Ansøgning om tilladelse til oplag og håndtering af glycerin hos OJT Tankstore Aalborg på Rørdalsvej 37

På vegne af OJT Tankstore, Aalborg fremsendes hermed **samling af ansøgning om tilladelse til oplag og håndtering af glycerin, samt info vedr. læsseplads og besvarelse af myndighedskommentarer**. Ansøgningen er oprindelige fremsendt, da en kunde har vist stor interesse for at have et oplag af glycerin på terminalen med en oplagsmængde på i størrelsesorden 7.700 tons. **Ved årsskiftet 2022/2023, fik OJT Tankstore Aalborg accept til at tage første import af glycerin ind på tankanlægget, men udlevering og yderligere importer har skulle afvente endelige godkendelse.**

4.1 Svar på spørgsmål fra Myndighederne til Støj rapporten

Figur 1-1: Læsseplads for Tank 206, 210 og 211, se bilag 4-1 for den samlede afløbstegeting og 4-2 for zoom på tegningen med læssepladsen.

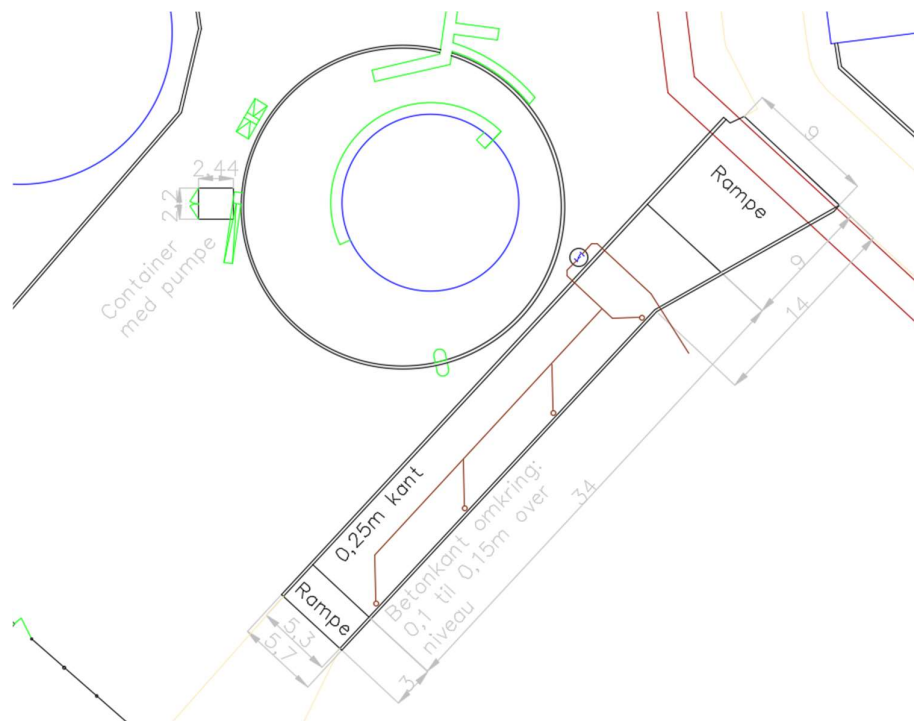
Placeringen af læssepladsen er, i forhold til placeringen, i den oprindelige ansøgning, flyttet til nedenstående placering, så det sikres, at tankbilerne kan køre ind på pladsen uden at skulle bakke.

- c. Det fremgår, at behovet for spildbakke ved læsserampen – ud fra reaktionstid og pumpehastighed – er 10 m^3 . Der planlægges imidlertid en opsamlingskapacitet på ca. 52 m^3 - med et areal på 243 m^2 . Af hensyn til opsamling af eventuelt spild af glycerin er et stort volumen godt – men af hensyn til afledning af overfladevand til renseanlæg skal arealet helst begrænses til det nødvendige, idet store mængder unødigt vand på renseanlægget skal undgås. Desuden skal virksomheden overveje, om et stort areal er fordelagtigt eller ej, hvis virksomheden på sigt vil udlevere andre produkter fra læsserampen.

Placering og overordnet princip for opbygning af læssepladsen er vist i **bilag 4-1**, med den opdateret afløbstegeting. Læssepladsen forbindes med afløbssystemet til olieudskiller via en ventil, som er lukket under fyldning af tankbil.
